工程指示 / 要求簡箋(E.I.)

工程指示編號：EI / 3238 / 21 修改版次：A
 工程編號 ：J - 852 工程名稱 ：亞皆老街中電
 工程項目 ：後裝趟門 三邊鋁板收口(T1-T3)(1-21/F)
 收件人 ：生統 發件人 ：Ant Yeung 日期：08/04/2021

在廠組合
連4次組裝出貨
圖號 = 852-35DB-01

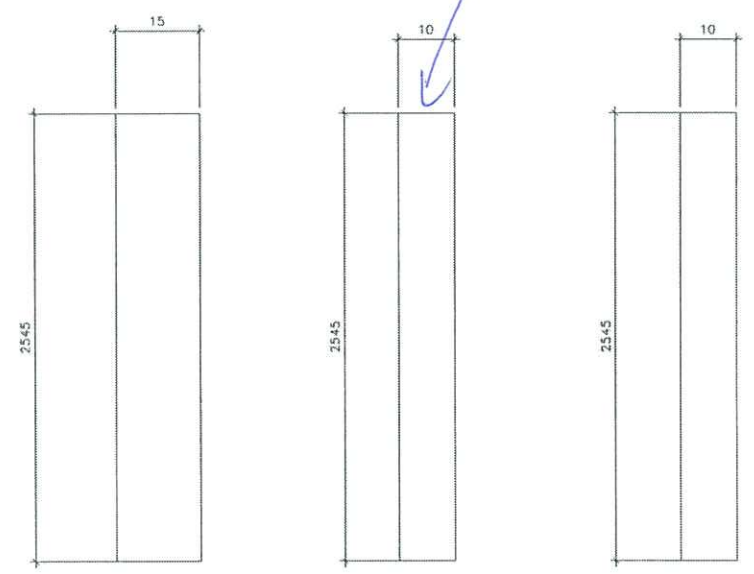
A 版: 按廠工藝要求，圖號 852-3SDB-01，中間鋁巴可斷開做，廠已回覆已按此做，記錄用
 請按加工圖生產鋁板收口送地盤安裝

按廠控佳工藝需求
此組件可在廠斷開組裝

材料 = 2mm 鋁板 + 3mm 鋁板
M11 料

數量 = 每款 216 件
共 648 件
